Licenciado  
**Domiluis Domínguez E.**  
Director de Evaluación de Impacto Ambiental  
Ministerio de Ambiente  
E. S. D.

Por este medio, respetuosamente, damos respuesta a la "segunda solicitud de información aclaratoria" planteada en la Nota DEIA-DEEIA-AC-0070-2605-2022, fechada 26 de mayo de 2022, para ello presento el documento denominado "*Respuestas a la Segunda Solicitud de Información Aclaratoria*".

## **Respuestas a la Segunda Solicitud de Información Aclaratoria Proyecto Residencial Tierras Altas**

incrustado fechas y leyendas que facilitan la interpretación de la imagen. En la denominada “Foto 10” se puede observar claramente las siguientes características:

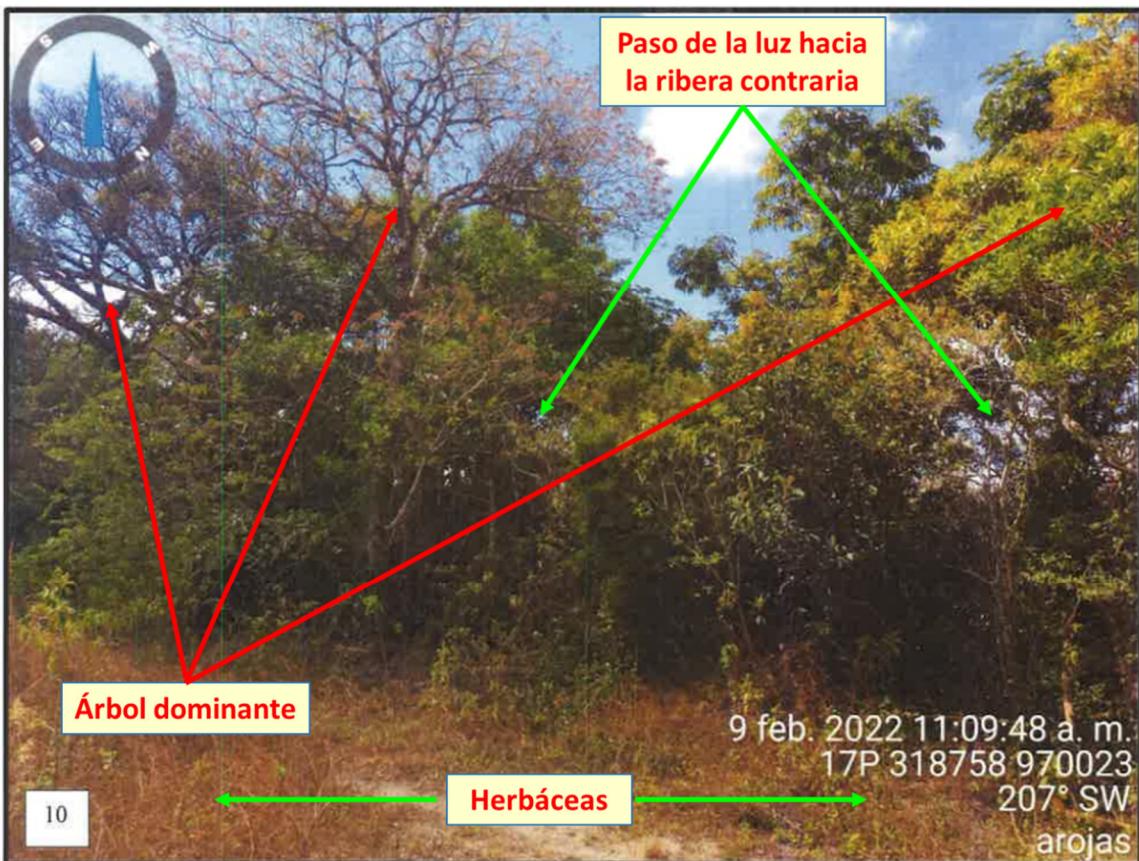
**Punto 4.1.** Caracterización de la flora que se verá afectada por la construcción del paso de la Quebrada Sin Nombre.

**Respuesta 4.1.** Efectivamente, el área donde se construirá el cajón pluvial en el cauce de la “Quebrada Sin Nombre” se encuentra, aproximadamente, entre 40 y 50 metros hacia el sur de donde actualmente está ubicado el paso peatonal.

Para representar mediante una imagen la vegetación presente en el área donde se construirá el “cajón pluvial”, por razones didácticas y prácticas, se ha utilizado la Foto 10 del Informe Técnico de Inspección EsIA-002-02-2022. Esta foto está fechada febrero 2022 y tiene por fuente a:arojas. A la citada foto se le han

1) El bosque de galería no es denso, todo lo contrario; la franja de bosque de galería en cada ribera es esta tan delgada que permite ver el paso de la luz; es decir se puede ver claramente el paisaje ubicado en la ribera opuesta, tal como se indica en la Foto 10 del Informe de Inspección antes indicado. En el terreno se puede verificar claramente que la franja de bosque de galería, en cada ribera, mantiene un ancho promedio de 3.0 m. Tal situación, así como se ha indicado en el Foto 10, es la que permite que permite el paso de luz (y de la línea visual) de una ribera a otra.

- 2) El bosque de galería, en cada ribera, está dominado por árboles jóvenes o arbustos que ejercen la condición de dominante. Debajo de estos árboles o arbustos dominante se encuentran herbáceas, arbustivas y enredaderas de baja altura (tipo rastrojo).

- 3) El bosque de galería, a diferencia de lo que ocurre en bosques de galería mejor conformados, no presenta capas o líneas contiguas de árboles. A lo largo del trayecto o sección donde se ubicará el “cajón pluvial” se mantiene la presencia de un árbol mayor o dominante rodeado por arbustos, leñosas de baja altura y herbáceas. A este fenómeno nos hemos referido antes (respuesta 4b del documento de respuesta 1) al indicar que solo existe un “único árbol” (o árbol dominante). Estos árboles dominantes se distribuyen en baja densidad dentro del polígono a utilizar para el desarrollo del cajón pluvial.
